平顶山市自然资源和规划局业务审查会纪要（2025）3号 附件3

鹰城广场局部体育设施 修建性详细规划优化方案

平顶山市自然资源和规划局2025年第三次业务审查会原则通过鹰城广场局部体育设施修建性详细规划优化方案。

鹰城广场局部体育设施修建性详细规划优化方案

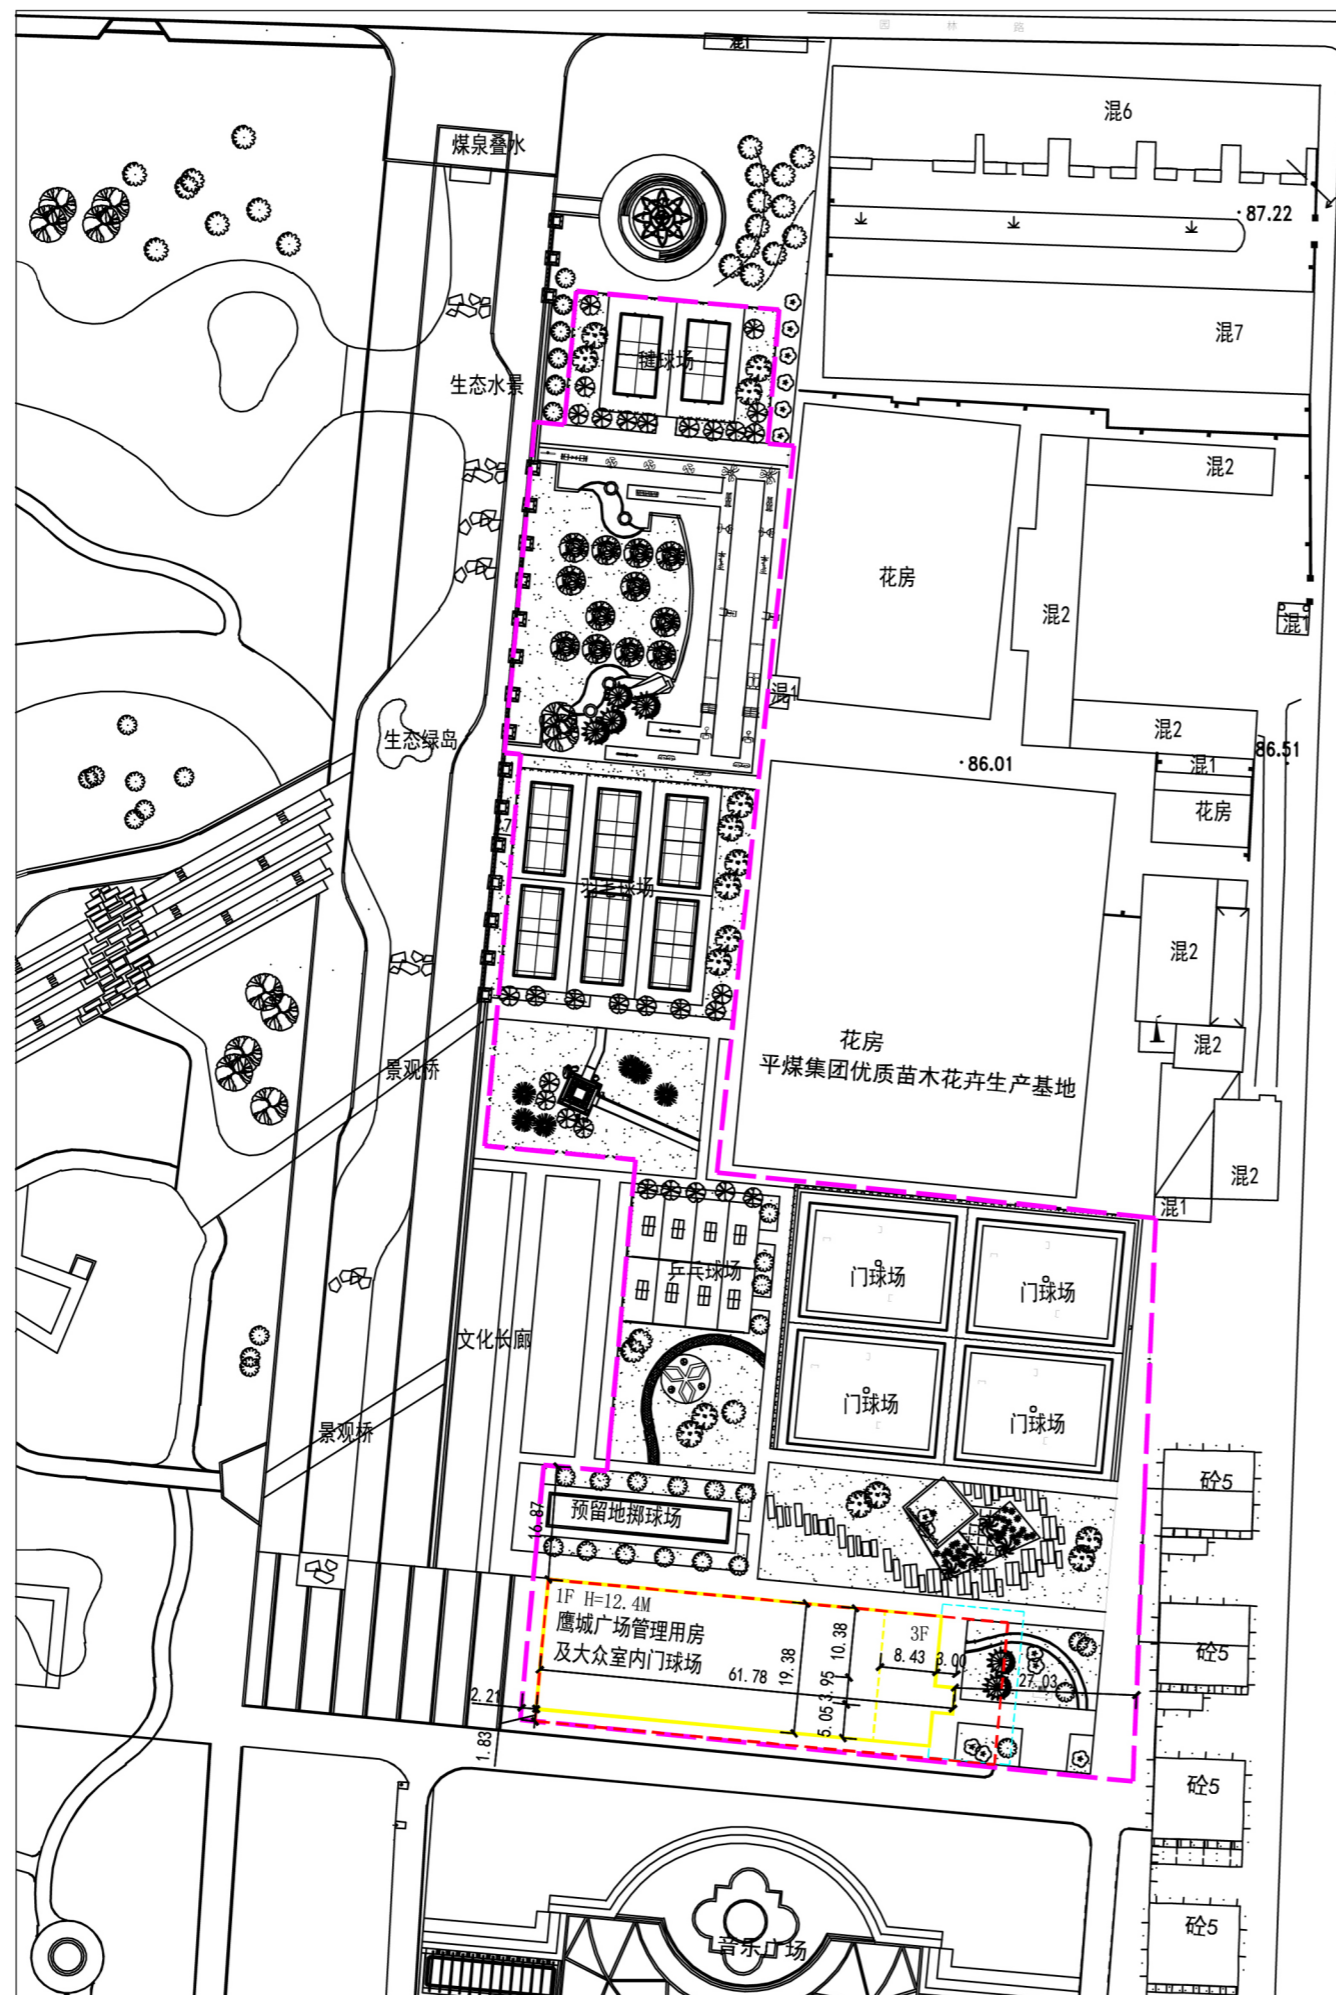
优化后建筑整体尺寸变小，管理用房由局部2层调整为局部3层，建筑高度保持不变，总建筑面积减少了148.62平方米，室外运动场地面积不变，容积率由原来的0.15降为0.14，建筑密度由原来的12.5%降为9.88%。

规划建筑西退用地边界最近处2.21米，东退用地边界最近处27.03米，南退用地边界最近处1.83米，北退用地边界最近处16.87米。

3、该地块处于采煤塌陷区，根据河南有色岩土工程公司出具的《鹰城广场管理用房及大众室内门球场建设场地地质灾害危险性评估说明书》与中煤科工集团唐山研究院有限公司出具的《鹰城广场管理用房及大众室内门球场采空区地基稳定性评价》的结论，拟建区新建三层管理用房及门球场是可行的，但新建建筑物必须采取抗变形技术措施。
